Lista de Cotejo para Evaluación de Cierre, Consolidación y/o Reorganización de Escuelas

Nombre y Código de la Escuela: 51631- Felipe Colón Díaz

OCULAR INSPECTION CHECKLIST

G. RECOMENDACIÓN AL SECRETARIO

Foto 1: El Edificio #1 tiene columnas con grietas que pudieron ser a causa o agravadas por los sismos recientes

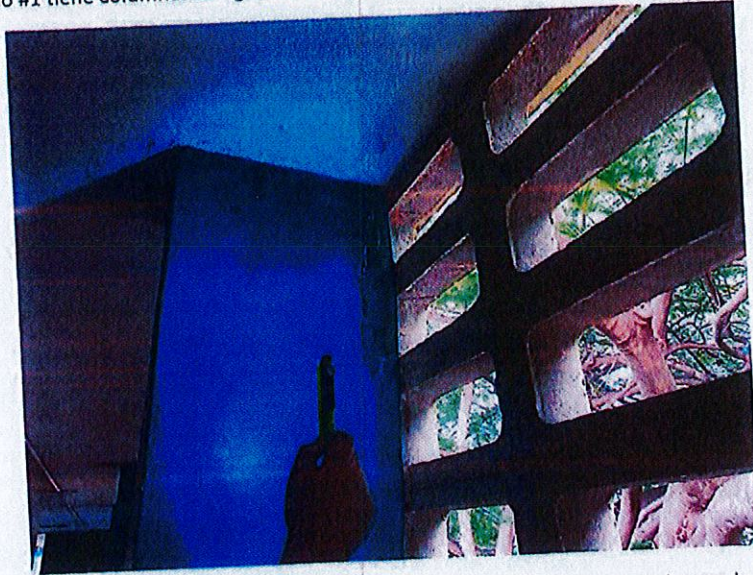
1. El Edificio #1 tiene columnas con grietas que pudieron ser a causa o agravadas por los sismos recientes por lo que se recomienda cerrar el edificio hasta realizar una evaluación estructural de las columnas afectadas (VER FOTO 1 Y 2).

Foto 2: : El Edificio #1 tiene columnas con grietas que pudieron ser a causa o agravadas por los sismos recientes

Foto 3: El Edificio #1 tiene columnas con el recubrimiento de hormigón desprendido y se observa el acero de refuerzo corrido.

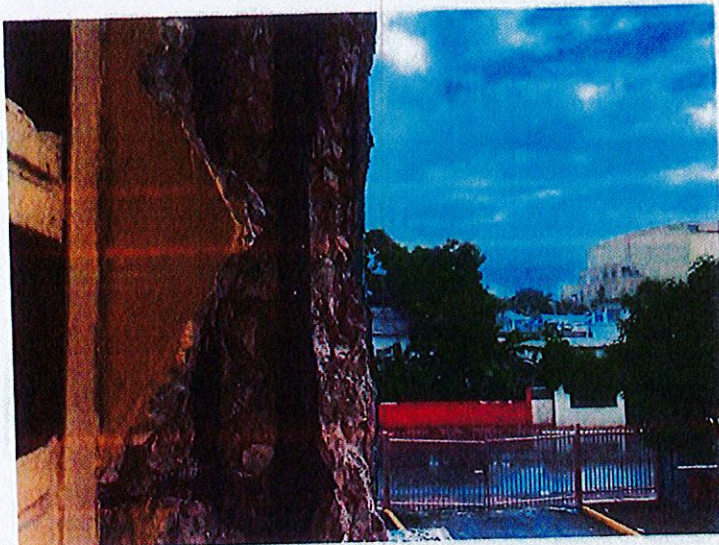
2. El Edificio #1 tiene columnas con el recubrimiento de hormigón desprendido y se observa el acero de refuerzo corroído. (VER FOTO 3 y 4).
3. El Edificio #3 tiene grietas y desprendimientos de hormigón donde se puede observar el acero de refuerzo corroído de la loza de techo a través de todo el pasillo, por lo que se recomienda se cierre el edificio (VER FOTO 5, 6 y 7).

Foto 4: El Edificio #1 tiene columnas con el recubrimiento de hormigón desprendido y se observa el acero de refuerzo corrido.

Foto 5: El Edificio #3 tiene grietas y desprendimientos de hormigón donde se puede observar el acero de refuerzo corrido de la loza de techo a través de todo el pasillo.

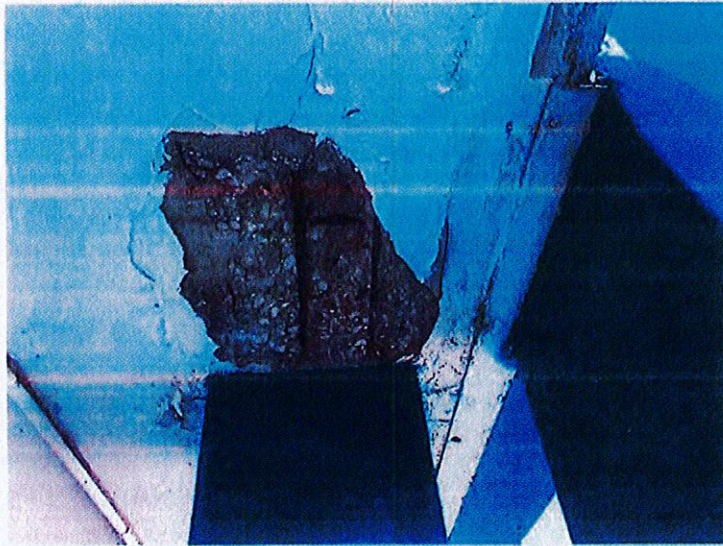
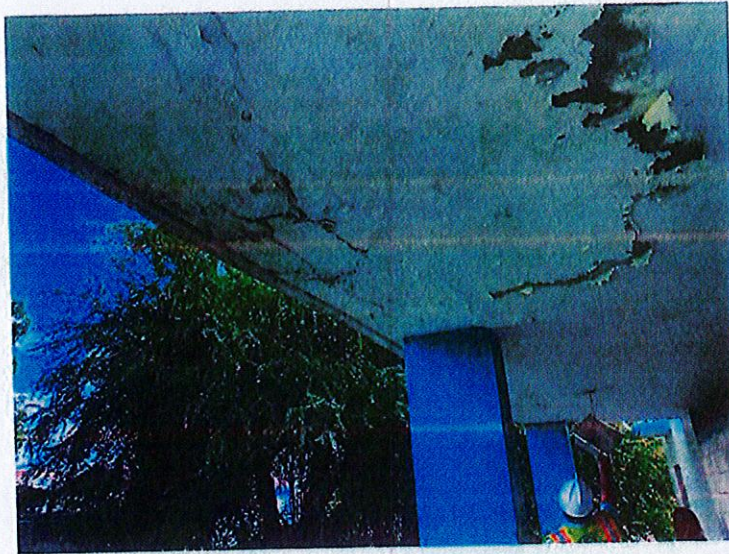
Foto 6: El Edificio #3 tiene grietas y desprendimientos de hormigón donde se puede observar el acero de refuerzo corrido de la loza de techo a través de todo el pasillo.

Foto 7: El Edificio #3 tiene grietas y desprendimientos de hormigón donde se puede observar el acero de refuerzo corrido de la loza de techo a través de todo el pasillo.

Foto 8: Paredes no estructurales con grietas en el salón de agricultura del edificio # 4

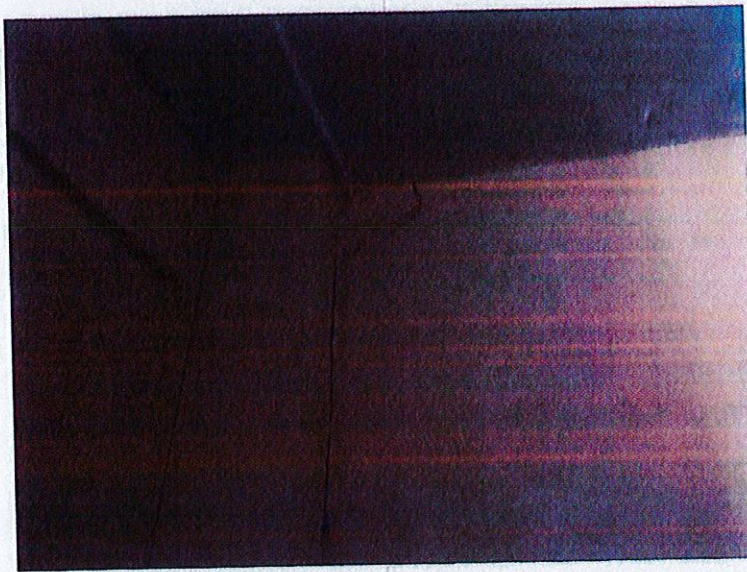
4. Paredes no estructurales con grietas en el salón de agricultura del edificio # 4. Se recomienda cerrar estos salones hasta que se corrija este daño (Fotos 8).
